Controle terugstroombeveiligingen

Almere College Locatie Copernicus
te Dronten

Locatienaam	Almere College Locatie Copernicus
Adres	Educalaan 6-8
Postcode/plaats	8251 GC Dronten

Rapportagedatum 16-06-2023

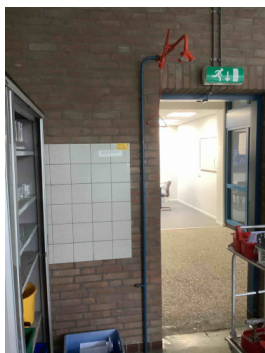
Keerkleplabel	3
Locatieomschrijving	A.kk.2 - Deelcirculatieleiding t.b.v. - Cv ruimte bij lokaal 201 (verdieping Bgg)
Opmerking	Bij de controle is gebleken dat de terugstroombeveiliging niet correct functioneert. Vervang de terugstroombeveiliging type EA, plaats voor de keerklep een afsluiter.

Keerkleplabel	5
Locatieomschrijving	B.kk.2 - Nooddouche t.b.v. - Lokaal 201 (verdieping Bgg)
Opmerking	De terugstroombeveiliging is niet toegankelijk voor controle. Draag zorg dat de terugstroombeveiliging benaderbaar is, zodat deze bij de volgende controle kan worden gecontroleerd.

Keerkleplabel	6
Locatieomschrijving	B.kk.3 - Labkraan t.b.v. - Lokaal 201 meubel leraar (verdieping Bgg)
Opmerking	Bij de controle is gebleken dat de terugstroombeveiliging niet correct functioneert, de ontlastklep/1e keerklep is defect. Vervang de terugstroombeveiliging type CA, plaats de beveiliging bij voorkeur tussen 2 afsluiters met aftapper.

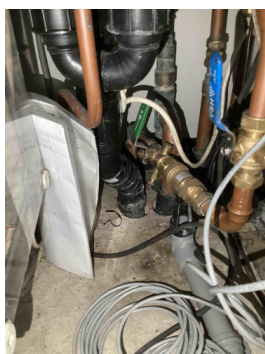
Keerkleplabel	7
Locatieomschrijving	B.kk.4 - Aansluiting t.b.v. Zuurkast TOA- TOA lokaal 201 (verdieping)
Opmerking	De terugstroombeveiliging is niet toegankelijk voor controle. Draag zorg dat de terugstroombeveiliging benaderbaar is, zodat deze bij de volgende controle kan worden gecontroleerd.

Keerkleplabel	11
Locatieomschrijving	B.kk.8 - Labkraan t.b.v. - Lokaal 202 B.09 (verdieping)
Opmerking	Bij de controle is gebleken dat de terugstroombeveiliging niet correct functioneert, de ontlastklep/1e keerklep is defect. Vervang de terugstroombeveiliging type CA, plaats de beveiliging bij voorkeur tussen 2 afsluiters met aftapper.

Keerklelabel	12
Locatieomschrijving	B.kk.9 - Nooddouche t.b.v. - Lokaal 202 B.09 (verdieping)
Opmerking	De terugstroombeveiliging is niet toegankelijk voor controle. Draag zorg dat de terugstroombeveiliging benaderbaar is, zodat deze bij de volgende controle kan worden gecontroleerd.

Keerklelabel	13
Locatieomschrijving	B.kk.10 - Nooddouche t.b.v. - Lokaal 203 (verdieping)
Opmerking	De terugstroombeveiliging is niet toegankelijk voor controle. Draag zorg dat de terugstroombeveiliging benaderbaar is, zodat deze bij de volgende controle kan worden gecontroleerd.

Keerkleplabel	14
Locatieomschrijving	B.kk.11 - Nooddouche t.b.v. - Lokaal 203 (verdieping Bgg)
Opmerking	De terugstroombeveiliging is niet toegankelijk voor controle. Draag zorg dat de terugstroombeveiliging benaderbaar is, zodat deze bij de volgende controle kan worden gecontroleerd.

Keerkleplabel	15
Locatieomschrijving	B.kk.12 - Labkraan t.b.v. - Lokaal 203 meubel leraar (verdieping Bgg)
Opmerking	Bij de controle is gebleken dat de terugstroombeveiliging niet correct functioneert, de ontlastklep/1e keerklep is defect. Vervang de terugstroombeveiliging type CA, plaats de beveiliging bij voorkeur tussen 2 afsluiters met aftapper.

Keerklelabel	17
Locatieomschrijving	C.kk.2 - Koffieautomaat t.b.v. - Docentenkamer (verdieping)
Opmerking	De terugstroombeveiliging is niet toegankelijk voor controle. Draag zorg dat de terugstroombeveiliging benaderbaar is, zodat deze bij de volgende controle kan worden gecontroleerd.

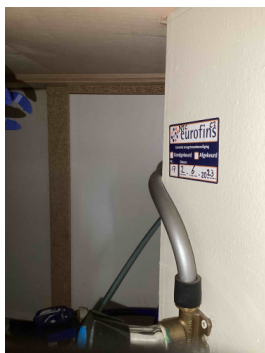
Keerkleplabel	21
Locatieomschrijving	C.kk.5 - CV-vulkraan t.b.v. - CV ruimte bij Docentenkamer (verdieping)
Opmerking	Bij de controle is gebleken dat de terugstroombeveiliging niet correct functioneert, de ontlastklep/1e keerklep is defect. Vervang de terugstroombeveiliging type CA, plaats de beveiliging bij voorkeur tussen 2 afsluiters met aftapper.

Keerkleplabel	26
Locatieomschrijving	C.kk.8 - Knijpdouche t.b.v. - Keuken Aula C.32 (verdieping)
Opmerking	Bij de controle is gebleken dat de terugstroombeveiliging niet correct functioneert. Vervang de terugstroombeveiliging type EA, plaats voor de keerklep een afsluiter.

Keerkleplabel	28
Locatieomschrijving	C.kk.10 - Brandslanghaspel t.b.v. - Aula bij keuken (verdieping Bgg)
Opmerking	Bij de controle op overdruk is gebleken dat de spuitkop van de brandslanghaspel lekt. Laat de spuitkop vervangen.

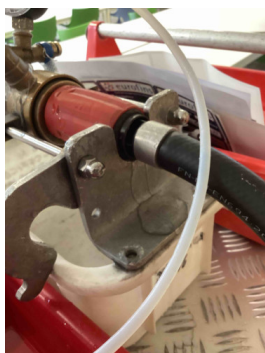
Keerkleplabel	31
Locatieomschrijving	D.kk.3 - Labkraan t.b.v. - Lokaal 405 D.13 (verdieping Bgg)
Opmerking	Bij de controle is gebleken dat de terugstroombeveiliging niet correct functioneert, de ontlastklep/1e keerklep is defect. Vervang de terugstroombeveiliging type CA, plaats de beveiliging bij voorkeur tussen 2 afsluiters met aftapper.

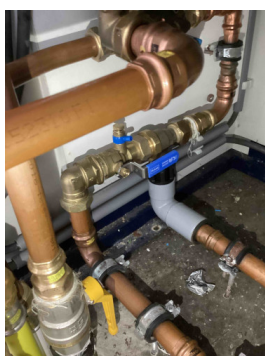
Keerkleplabel	39
Locatieomschrijving	E.kk.4 - CV-vulkraan t.b.v. - Cv ruimte gang E.01 (verdieping Bgg)
Opmerking	Bij de controle is gebleken dat de terugstroombeveiliging niet correct functioneert, de ontlastklep/1e keerklep is defect. Vervang de terugstroombeveiliging type CA, plaats de beveiliging bij voorkeur tussen 2 afsluiters met aftapper.

Keerkleplabel	43
Locatieomschrijving	G.kk.1 - Brandslanghaspel t.b.v. - Plafond docentenwerkplek C.05 (verdieping)
Opmerking	Bij de controle op overdruk is gebleken dat de spuitkop van de brandslanghaspel lekt. Laat de spuitkop vervangen.
